μ PD789479, μ PD789489 サブシリーズ用 エミュレーション・ボード (IE-789488-NS-EM1) バージョン・アップのお知らせ		発行番号	SBG-TT-0191号	1/1
		発行日	2002年 8月 29日	
		発行部門	日本電気株式会社 NECエレクトロニクスデバイス システムLSIソリューション技術本部 マイクロコンピュータグループ	
文書分類	使用制限事項	バージョン・アップ	ドキュメント訂正	その他
関連資料	IE-789488-NS-EM1 ユーザーズ・マニュアル 資料番号：SUD-TT-0218-1 (第1版)

IE-789488-NS-EM1 使用上の注意

図 3-1 エミュレーション・ボード固定用ステー(金具)

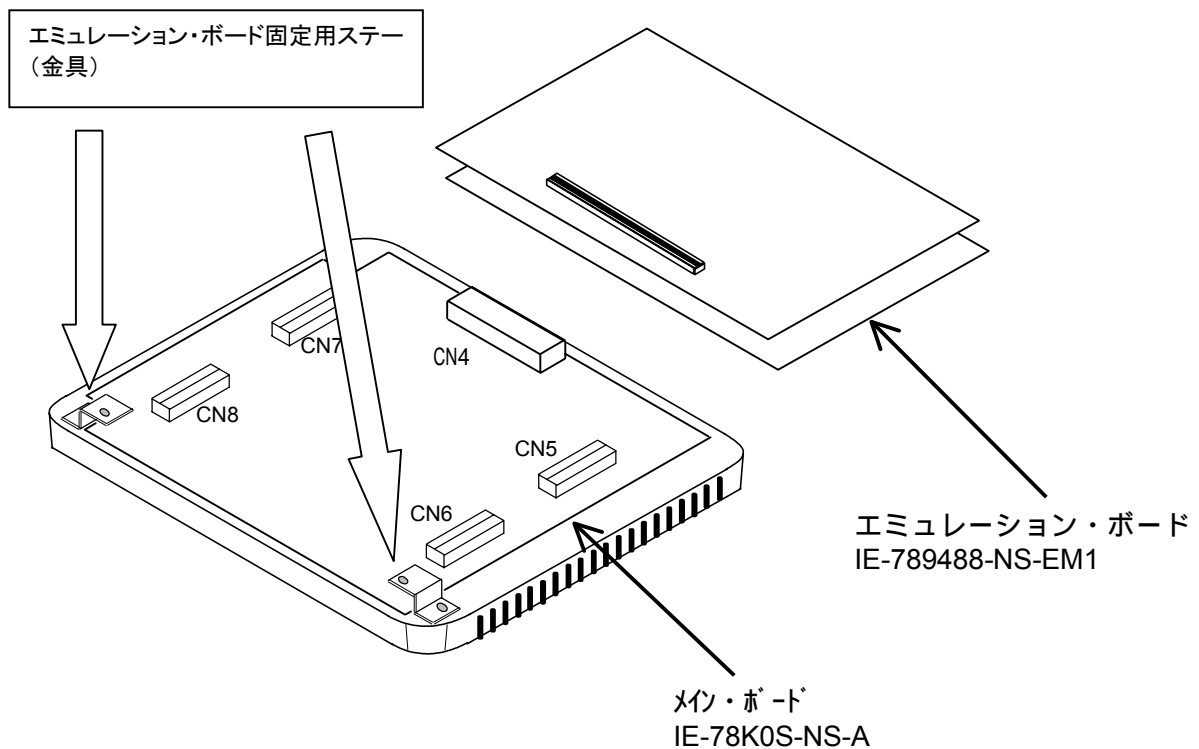
No. 3 I/OボードのテストピンとIE-78K0S-NS-A エミュレーション・ボード固定用ステー(金具)との接触不具合
【内 容】 IE-78K0S-NS-A 管理記号AまたはBとの接続においてIE-78K0S-NS-A のエミュレーション・ボード固定用ステー(金具)にI/Oボードのテストピン(CP8,CP38)が接触します。

管理記号 C へバージョン・アップをされていない場合の暫定回避策は、IE-78K0S-NS-A のエミュレーション・ボード固定用ステー(金具)を取り外し接続してください。図 3-1 にIE-78K0S-NS-A のエミュレーション・ボード固定用ステー(金具)の位置を示します。

【回避策】 管理記号 C で修正済み。

なお、取り外したIE-78K0S-NS-A のエミュレーション・ボード固定用ステー(金具)をバージョン・アップ時に加工しますので、紛失せずに保管して下さい。
